MEMORANDO DSH-444-2023

Asunto: Revisión del Estudio de Impacto Ambiental Categoría II titulado "**ALTOS DE ATALAYA**"

INFORME TÉCNICO No. DSH – 087 - 2023

**REVISIÓN DEL EsIA DEL PROYECTO DENOMINADO
“ALTOS DE ATALAYA”**

REPUBLICA DE PANAMA
EIA - CAT III
ALTOS DE ATALAYA

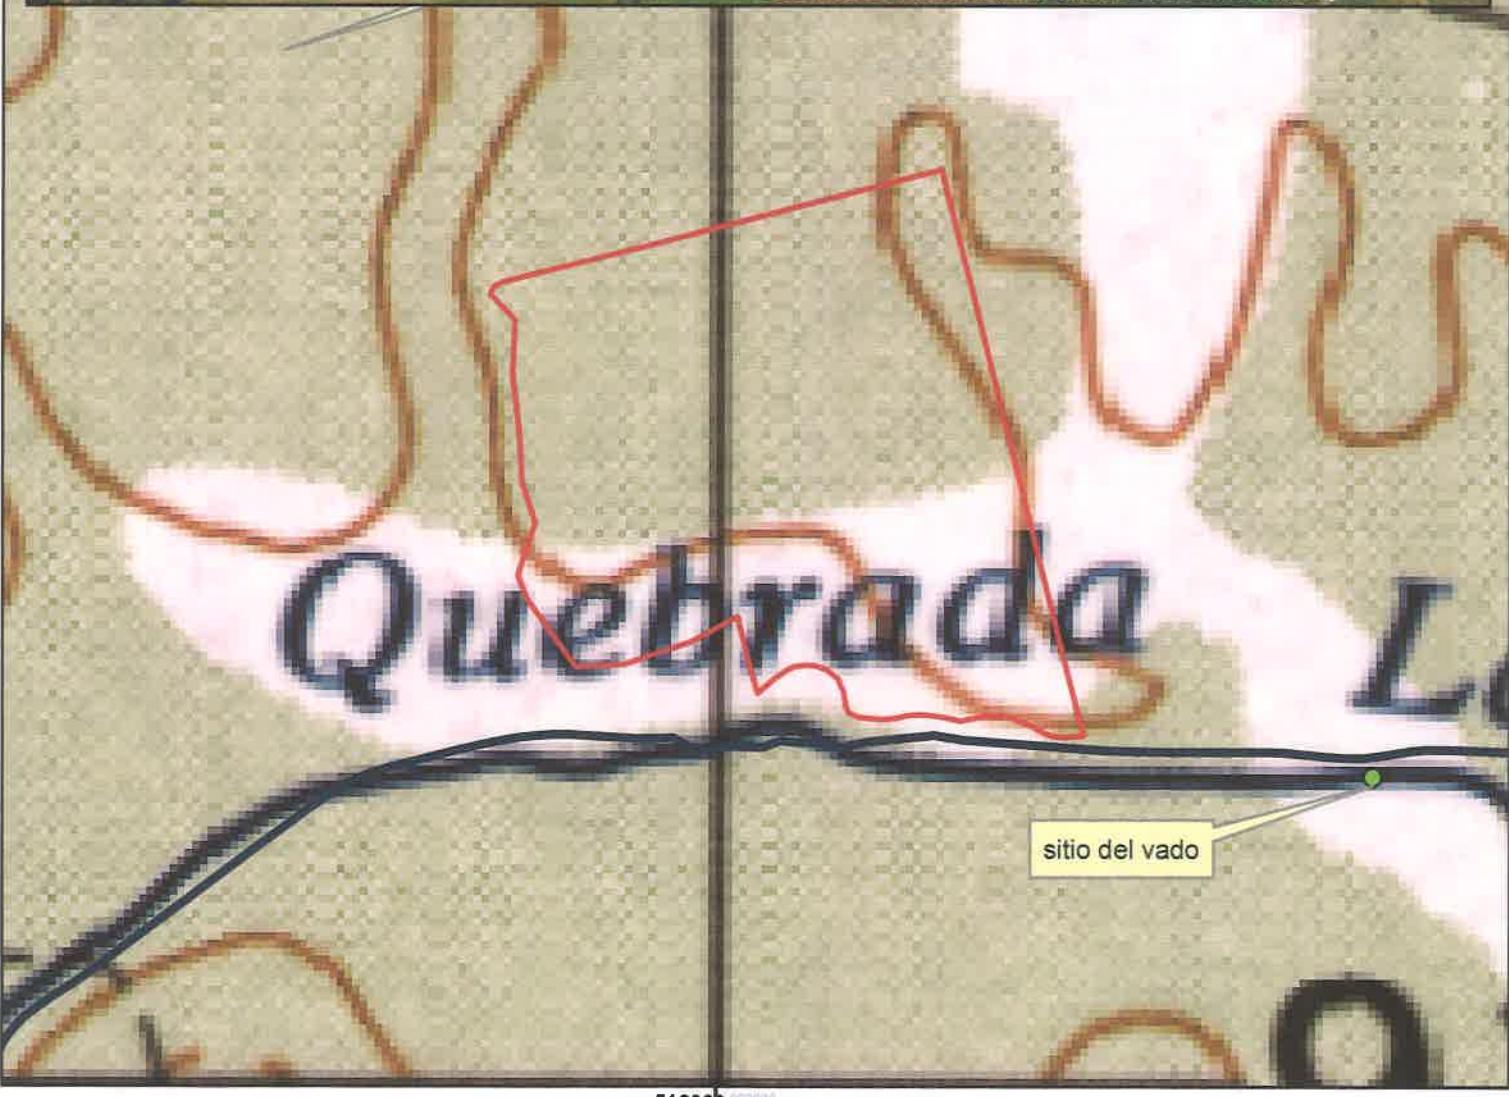
- Existe una quebrada denominada La Mata que colinda con los límites del área a desarrollar, sobre la que se construirá un vado, sin embargo según las coordenadas señaladas en el Estudio Hidrológico (pág. 344, foja 12) y verificadas en el mapa, el vado será construido fuera del polígono del proyecto, aguas abajo de la fuente hídrica mencionada, por lo que se debe corroborar y argumentar la construcción y ubicación del vado.
- De ser aprobado el proyecto, la empresa encargada de la exploración y perforación del pozo, deberá cumplir con los requisitos exigidos y estar debidamente registrada tal como lo indica el Decreto Ejecutivo 70 de 27 de julio de 1973, en el artículo 9 y cumplir con la Resolución DM-476-2019.
